【質問・回答】

案件名 南車両基地土壌汚染状況調査業務

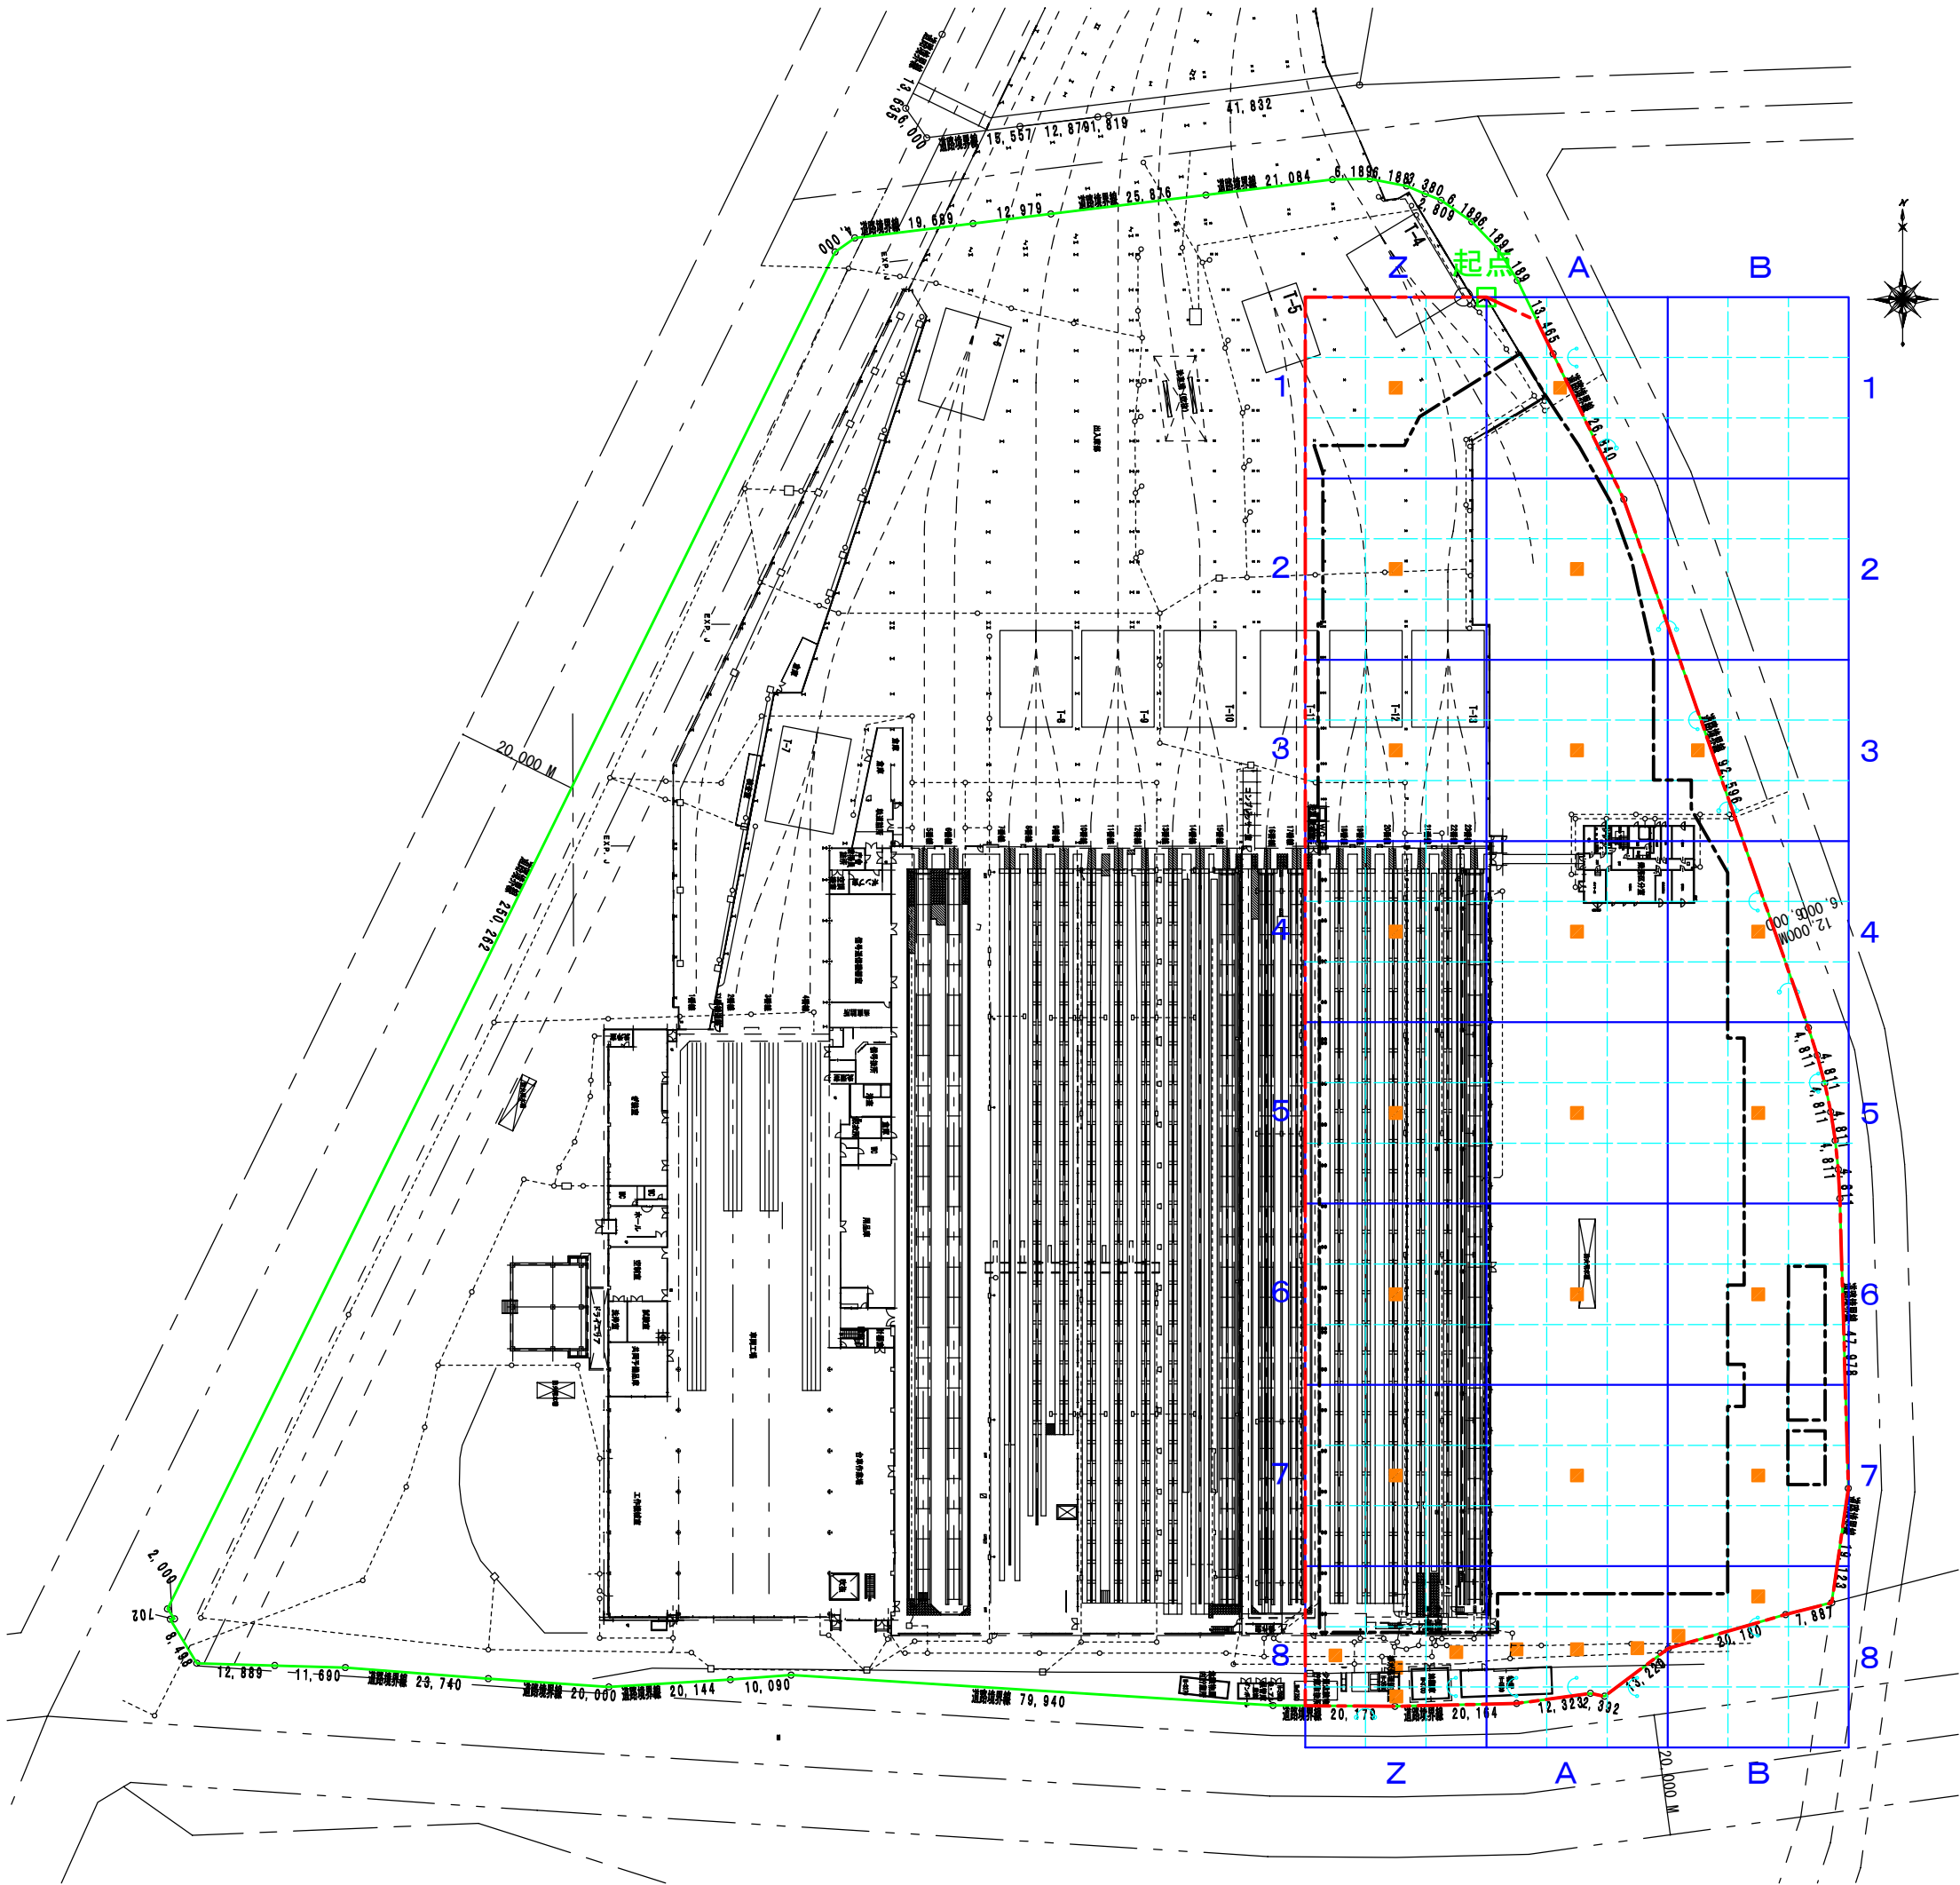
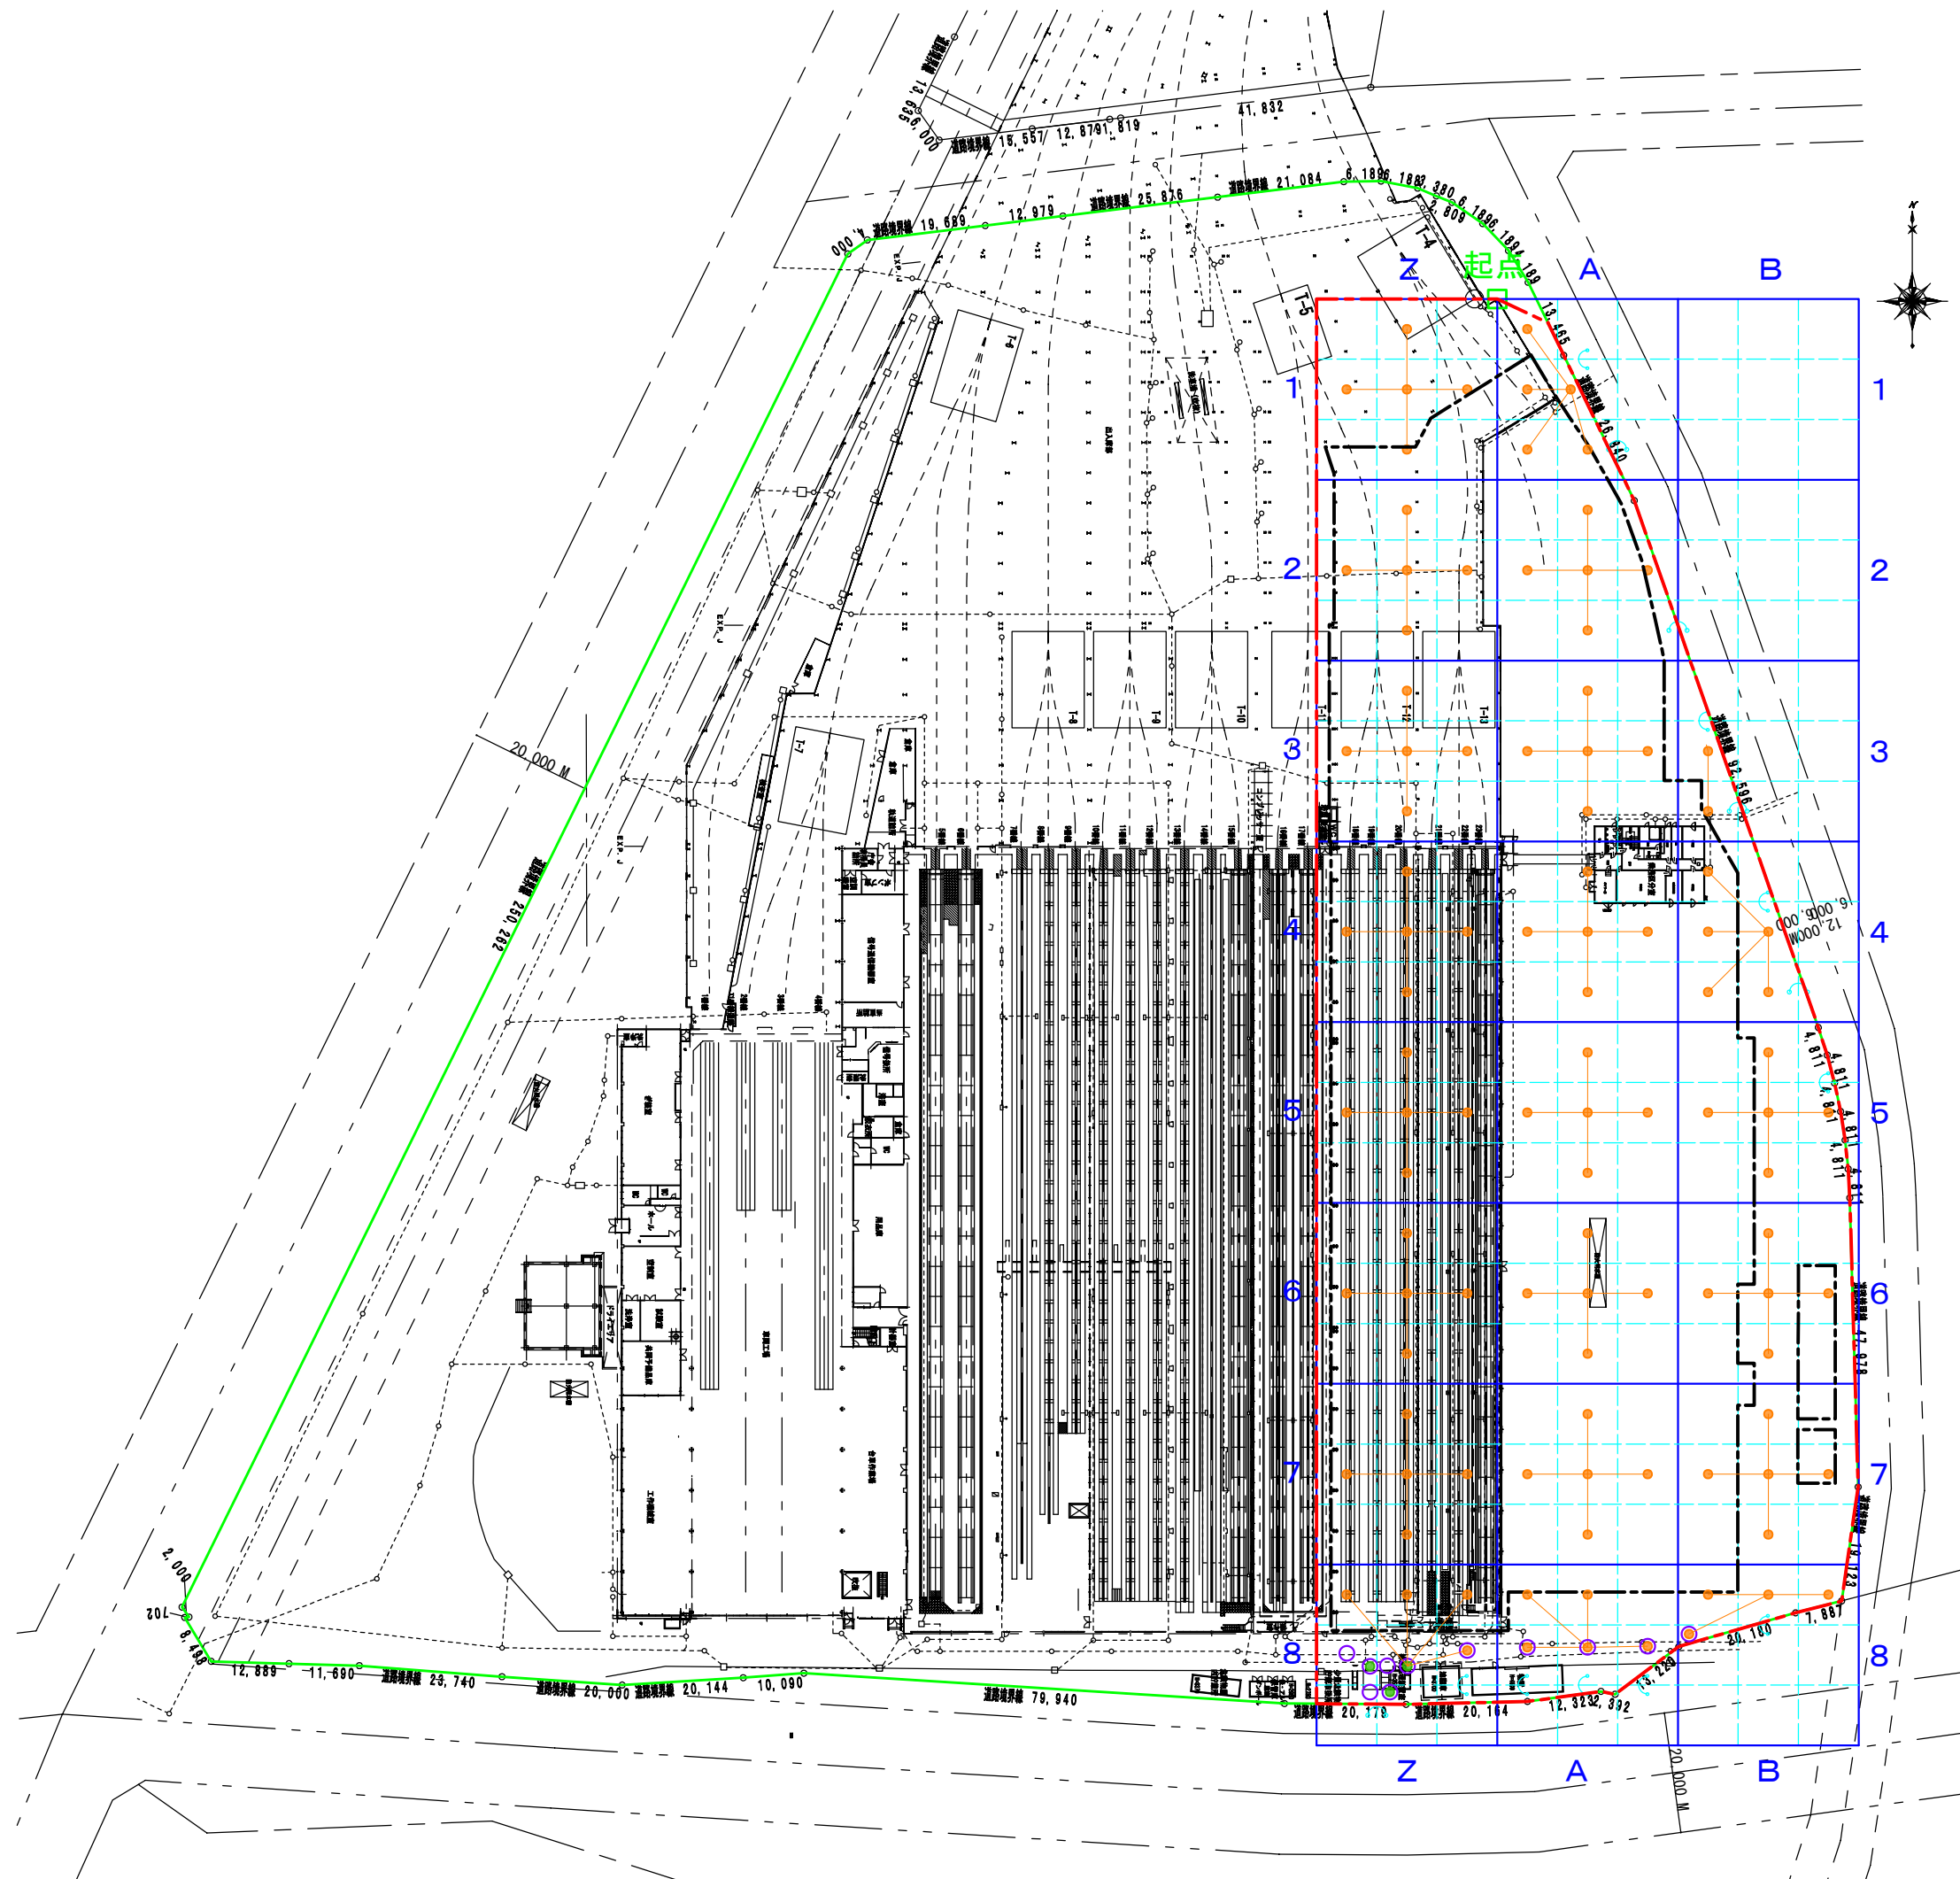
No.	質問内容	回答
1	土壌ガス分析は現地分析となっていますが、電源などの貸与がありますでしょうか。	貸与可能です。
2	舗装掘削について、舗装の厚さは何 c m を想定していますでしょうか。 また、アスファルト及びコンクリートのそれぞれの内訳もご教授頂けないでしょうか。	既存図より、工場部のコンクリート部厚さは 300 mm です。アスファルト部については既存図に記載がないため、50～100 mm 程度と想定しています。 内訳はアスファルト部が 5 か所、コンクリート部が 39 か所です。
3	コア抜き後の復旧はセメントミルク等で簡易補修と考えていますがよろしいでしょうか。	問題ありません。
4	仕様書に採取する区画図が無いので、ご教授頂けないでしょうか。（測量積算のため）	資料添付いたします。
5	地下埋設物の探査を実施する必要があると判断した場合、探査費用は設計変更の対象となるのでしょうか。	内容を確認の上、変更の対象とするか判断します。
